Dodatek č. 13

Tímto Dodatkem se mění rozsah prací na díle s názvem „**REKONSTRUKCE OBJEKTU Č. P. 200 K. Ú. STRAŠNICE NA ZÁKLADNÍ ŠKOLU PRAHA 10 - STRAŠNICE**“, a to následovně:

Změnový list č. 22 (ZL)

Změna vyvolaná / požadovaná: Zhotovitelem / Objednatelem	Číslo změnového listu: 22
Profese / konstrukce: Hrubé podlahy / výkopy	Datum vydání: 11.12.2024
Stavební objekt: 02.1.1 - Podlahy - bourání + nový stav VON - VRN+ON	Název změny: Založení hrubé podlahy gastro 1PP

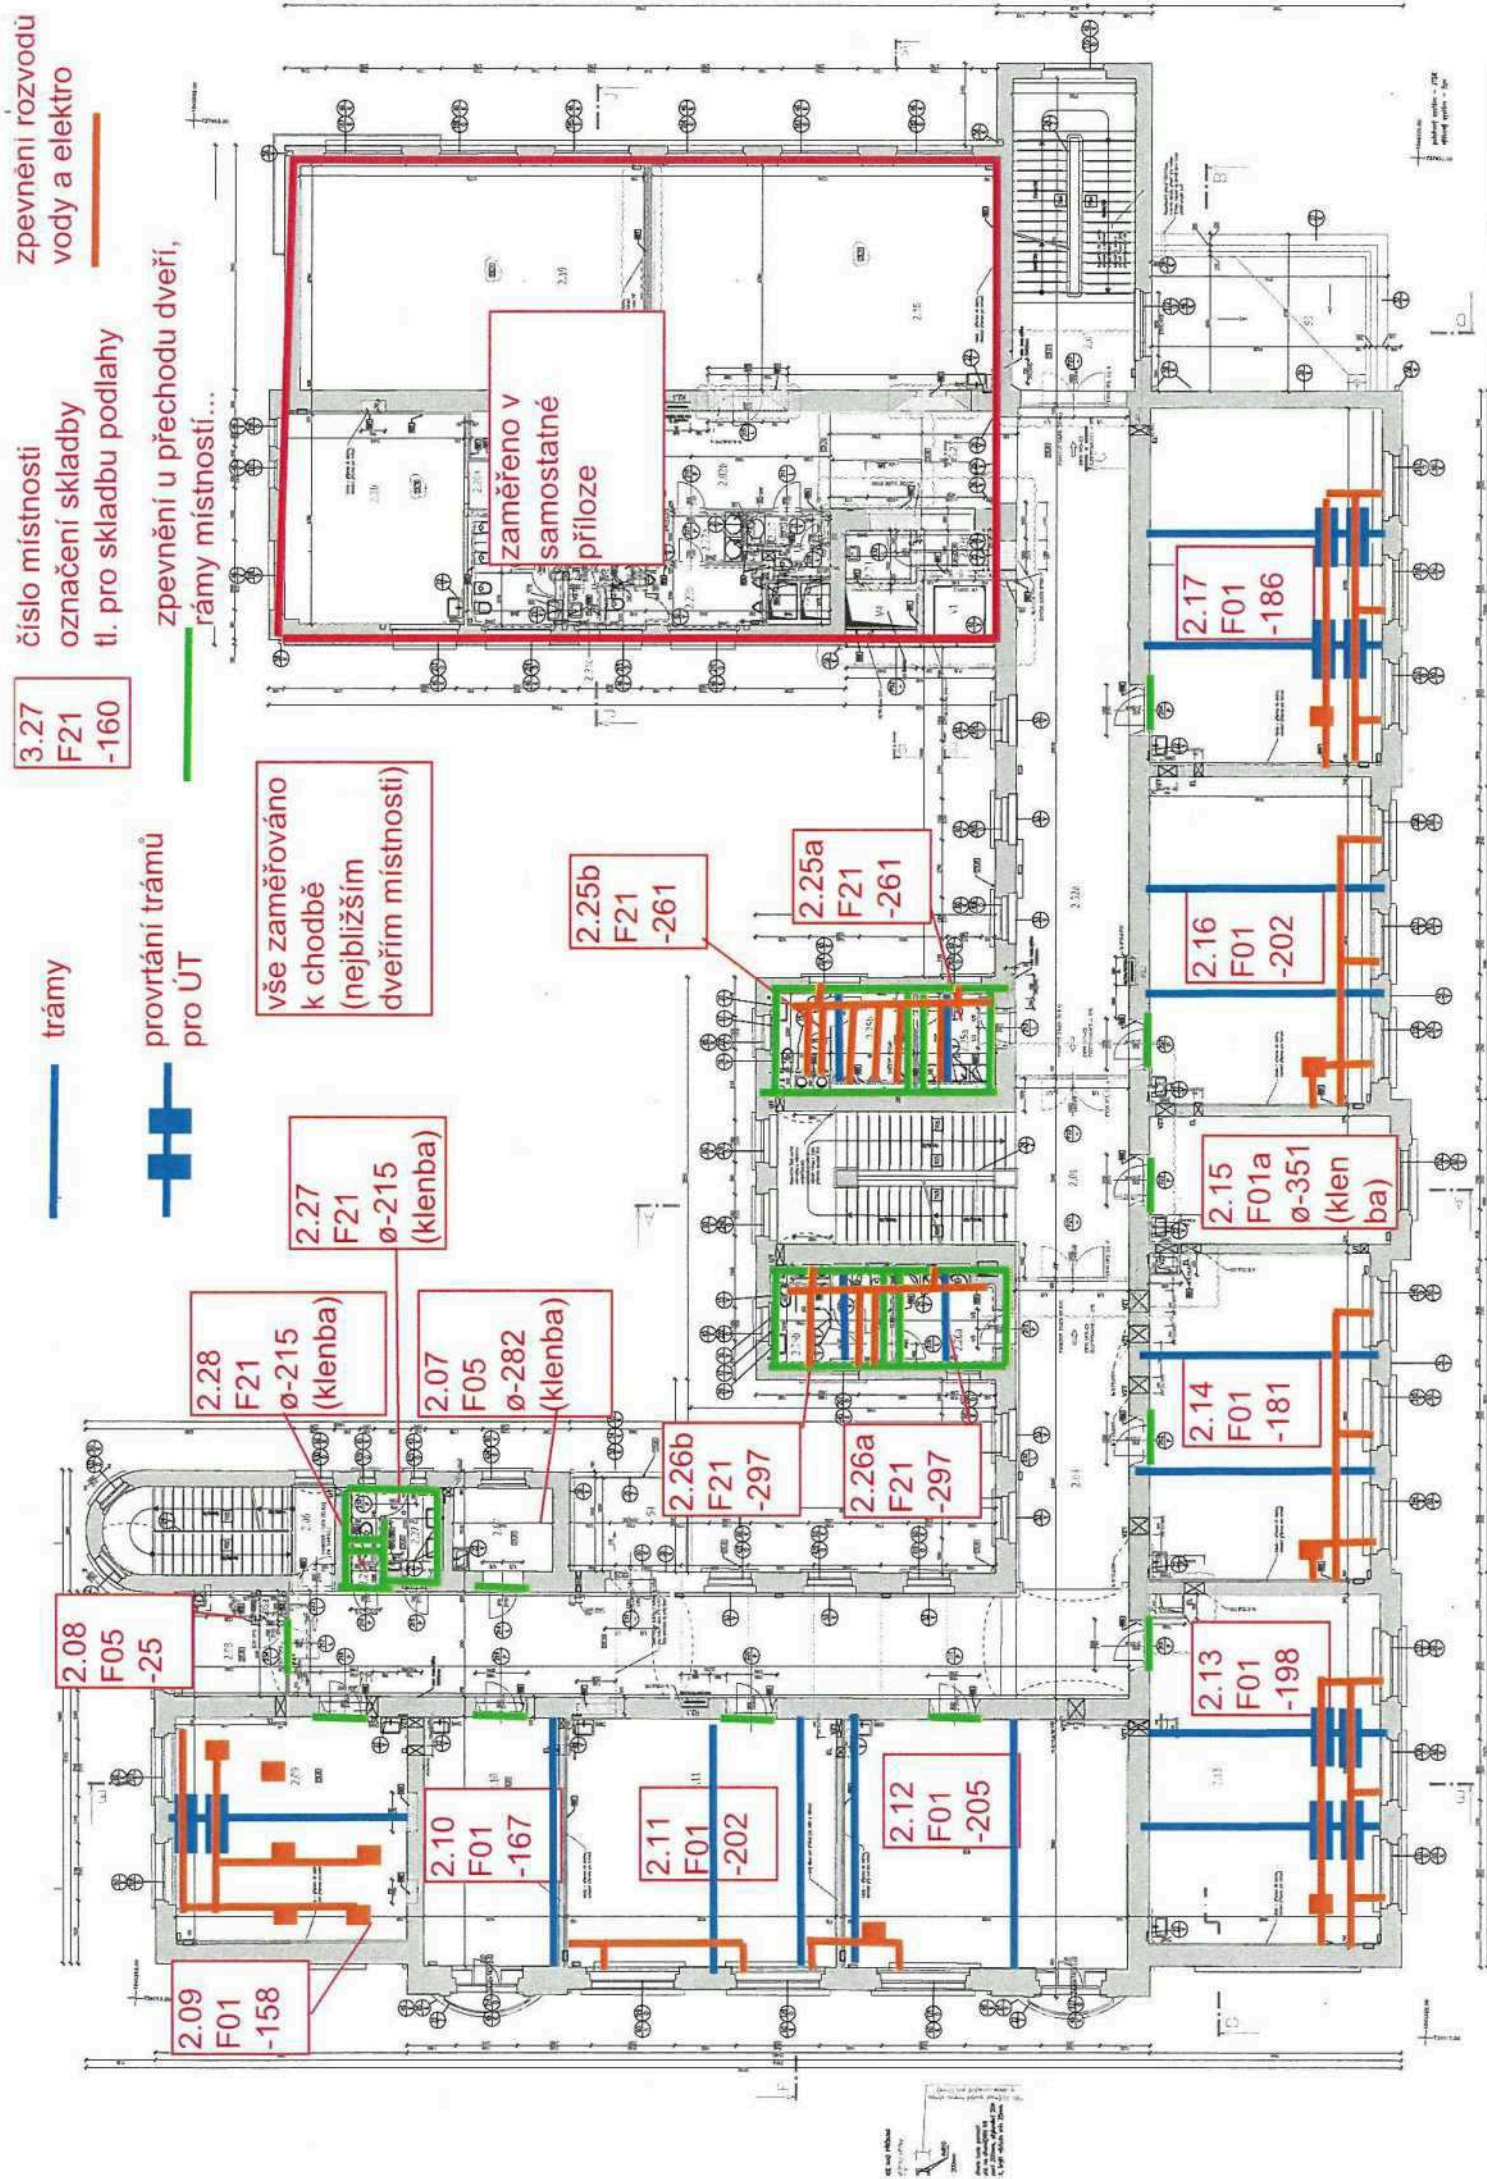
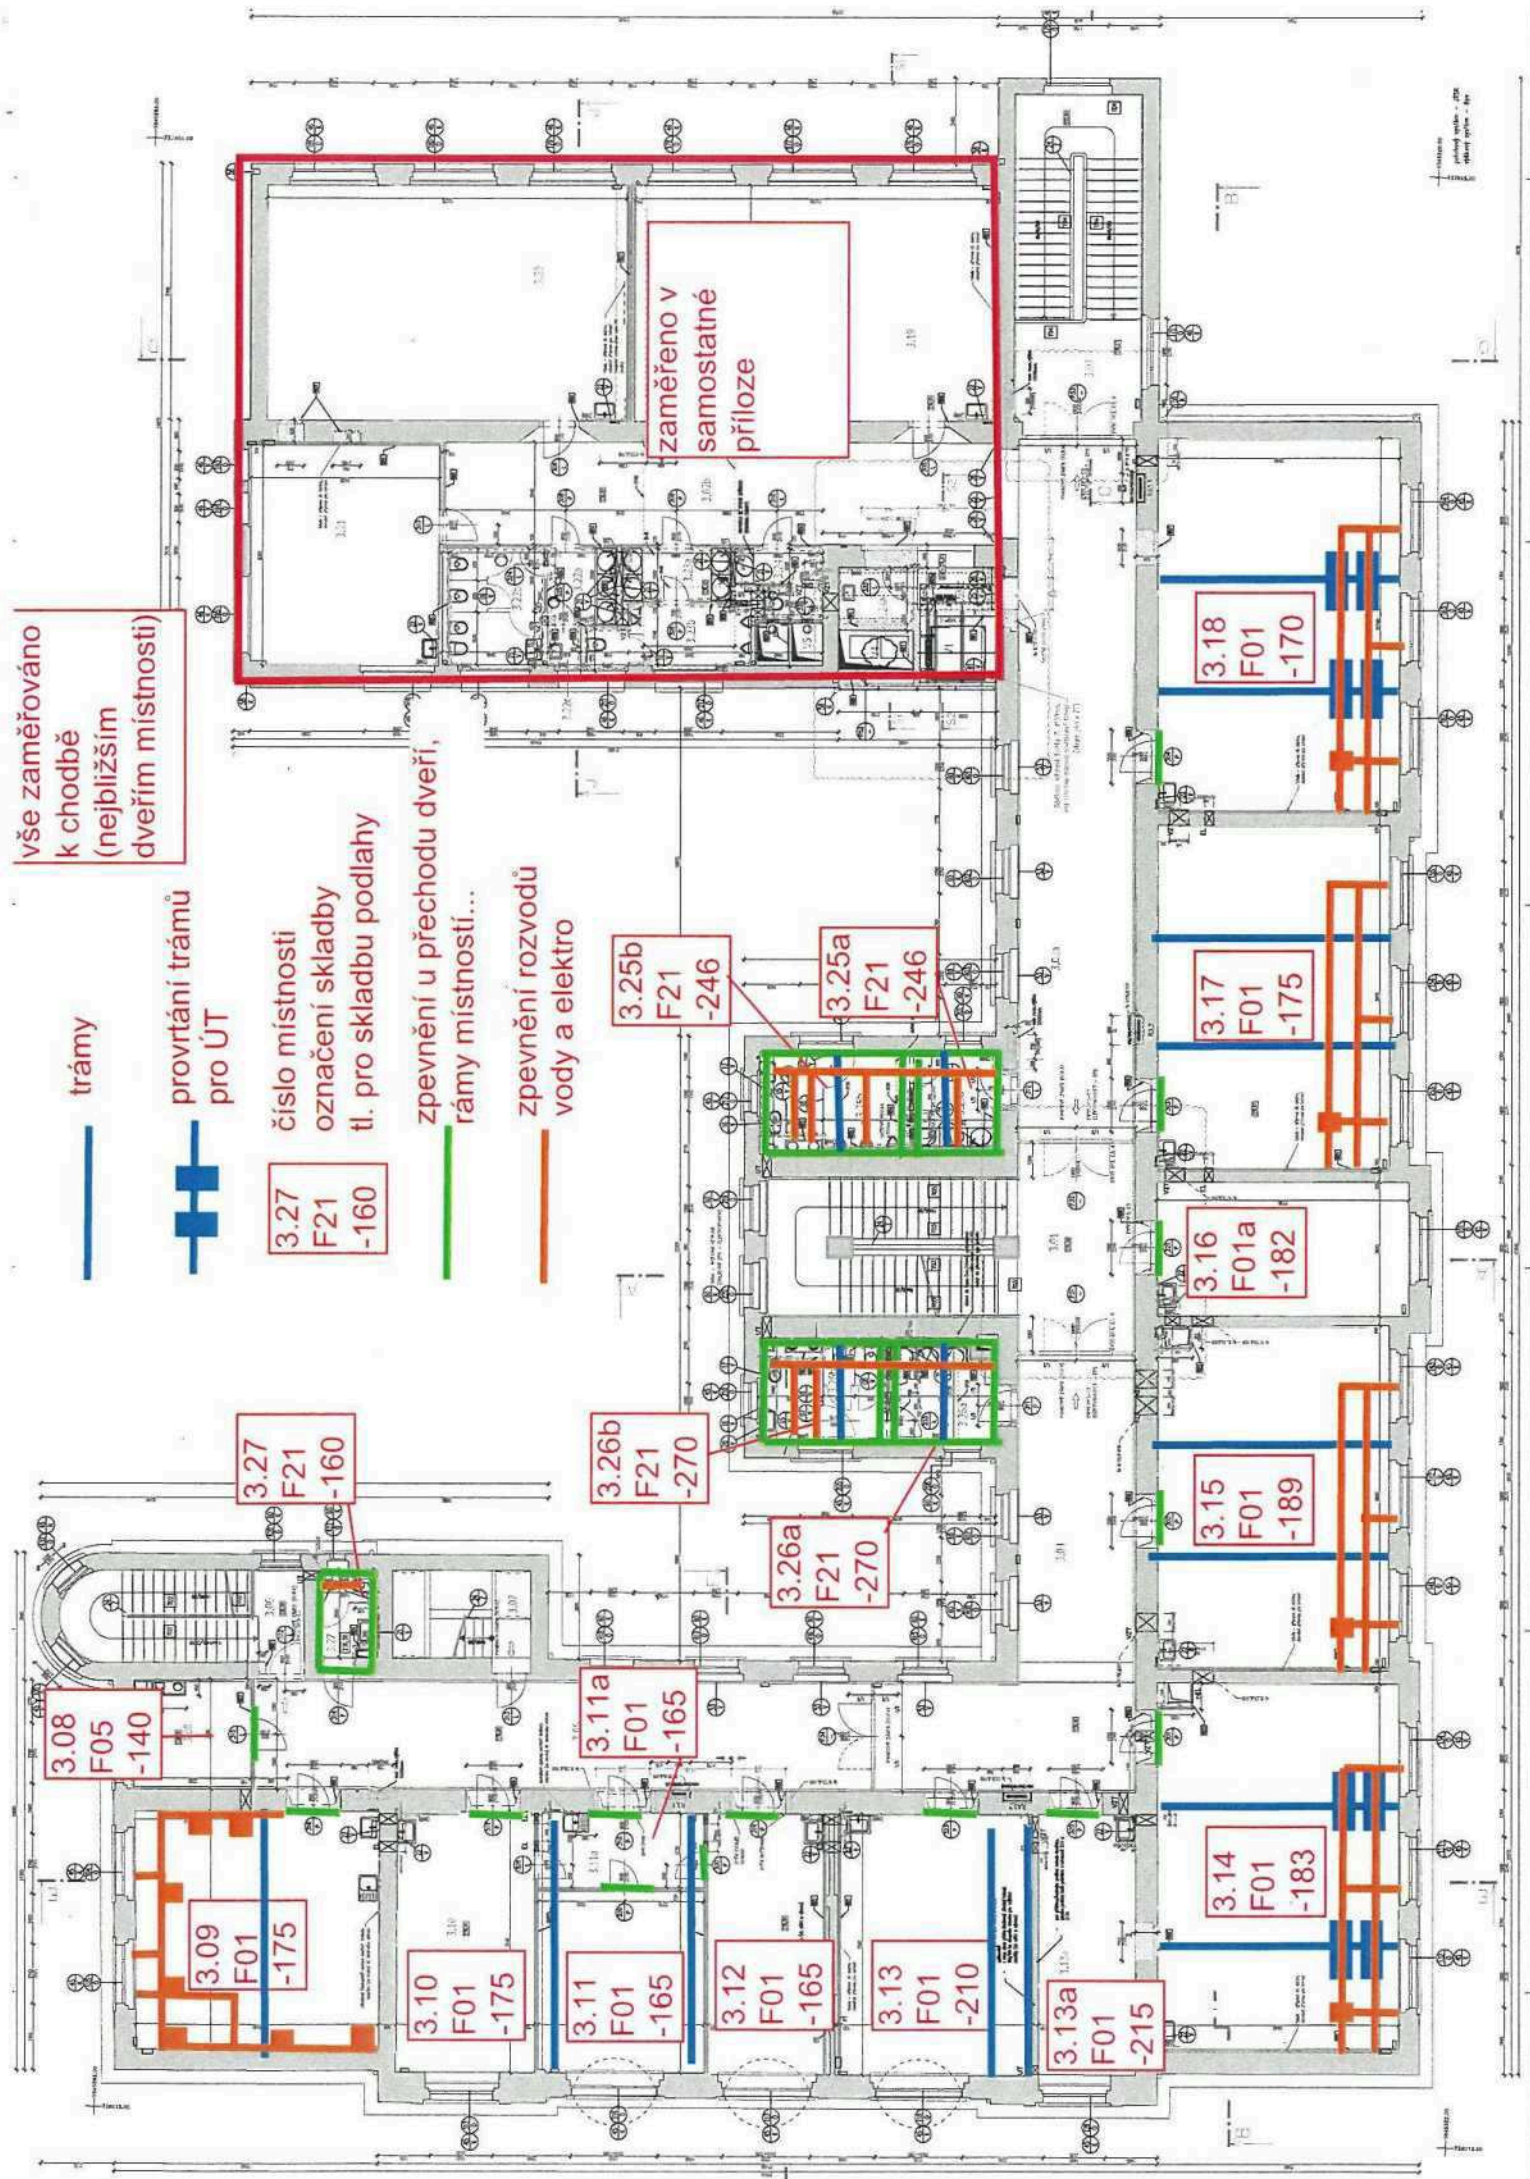
V rámci přípravy stropů pro realizaci hrubých podlah bylo zjištěno, že stávající nosné stropní konstrukce jsou v rozličných výškách vůči finální čisté podlaze. To znamená na každé patro a téměř každou místnost jinou výšku hrubých podlah pomocí násypů a celkové skladby. Samotná aktualizace DPS z roku 2023 toto nedokázala ošetřit. GD provedl zaměření skutečných výšek odhalených konstrukcí, a zjistil rozdílnost tloušťek nových podlah, která je nutná upravit dle skutečnosti. Samotné násypy je možné realizovat max do tloušťky vrstvy 10-100mm. Další hluchý prostor je zapotřebí vyplnit kročejovou izolací z polystyrénu EPS (tl. 50mm) anebo XPS (tl. nad 50mm). Dřevěný záklop stropů byl ve spárách desek zapěněn a přeložen geotextilií, pro zabránění propadu násypu stropem.

Zaměření skutečnosti je dle stávající finální skladby na chodbě, která sama o sobě oplývá křivostí v rámci celého objektu cca +/-40mm.

Dodatečně je nutno vyvrtat prostupy do ocelových I profilů stropů na 2 a 3NP pro propojení ÚT rozvodů umístěných projektem pod skladbu podlah v místnostech, kde není možné projít rozvody nad I profily (díky rozličných výšek podlah)
